Znak postępowania: UG.IOŚ.271.8.ZO.2021

dotyczy: postępowania prowadzonego w trybie podstawowym na zadanie inwestycyjne pn. „Zakup i montaż wyposażenia placów zabaw oraz elementów siłowni zewnętrznej”

A. Zamawiający: Gmina Masłowice, Masłowice 4, 97-515 Masłowice, przekazuje treść zapytań dotyczących treści Zapytania ofertowego wraz z udzielonymi odpowiedziami.

Zestaw pytań z dnia 16.11.2021 r.:

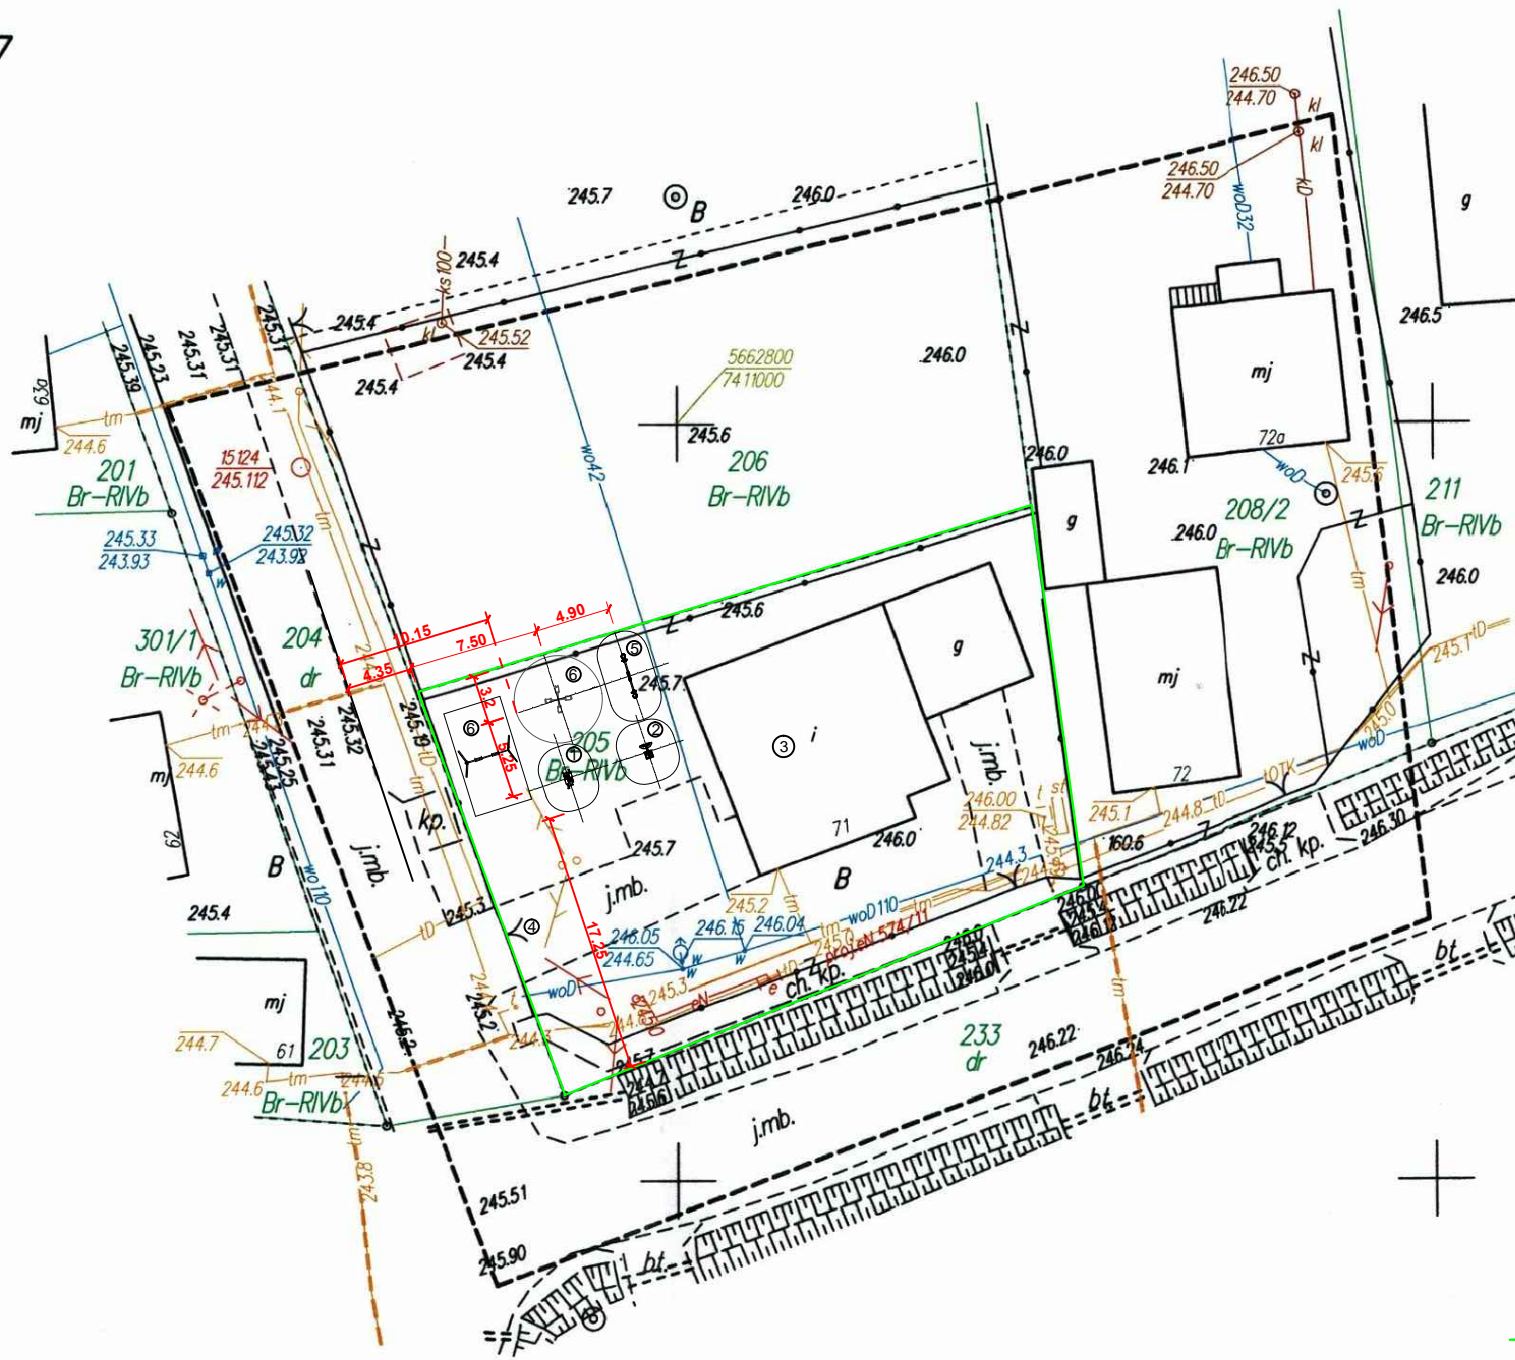
7. Ponadto Gmina Masłowice w załączeniu przekazuje poprawną mapę do celów projektowych w miejscowości Granice – z naniesioną huśtawką podwójną.
